発電用原子炉施設に係る特定機器の設計の 型式証明申請

設置許可基準規則への適合性について (コメント回答2)

2023.11.22
日立造船株式会社

[評価点の位置]

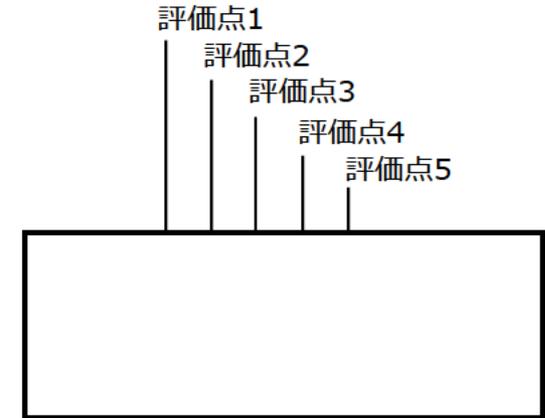
上部格子枠のモデル化の考え方について、均質化によって軸方向に非保守側の評価になっている可能性があるため、解析モデルにおける軸方向の保守性について説明すること。

均質化による軸方向の非保守側の影響を確認するため、格子構造を均質化せずにモデル化可能な三次元輸送計算コード（MCNP5）を用い、格子構造を均質化しないモデル及び遮蔽機能評価に適用している二次元モデルと同様に均質化したモデル、それぞれの蓋部側軸方向の線量当量率を求めて比較した。

非均質化モデルと均質化モデルの比較から、Hitz-B69型の蓋部側軸方向の線量当量率については、

- ・中性子は、格子構造の均質化の有無で顕著な差が無く、非保守側の影響が確認できなかった。
- ・構造材放射化ガンマ線は、格子構造の均質化をすることで約20%程度過少評価する可能性が示された。

したがって、Hitz-B69型の遮蔽機能評価においては、格子構造の均質化による軸方向への非保守側の影響を考慮しても評価結果に影響はない。

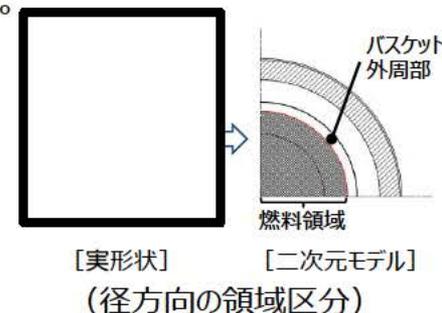
Hitz-B69型に特徴的な構造である上部格子枠のモデル化の考え方の保守性と妥当性について説明すること。

設定した燃料領域境界に基づいて、燃料領域とバスケット外周部領域それぞれに均質化する部材の量を
考慮することを基本的な考え方として、

**遮蔽機能評価に適用しているモデルは、基本的な考え方に対して保守的となるよう、
部材の量が少なくなるように計算している。**

**遮蔽機能評価に適用しているモデルは、上部格子枠近傍では基本的な考え方に対して保守的であり、
上部格子枠から離れた位置※2では影響が微小であることから、遮蔽機能評価に適用することは妥当である。**
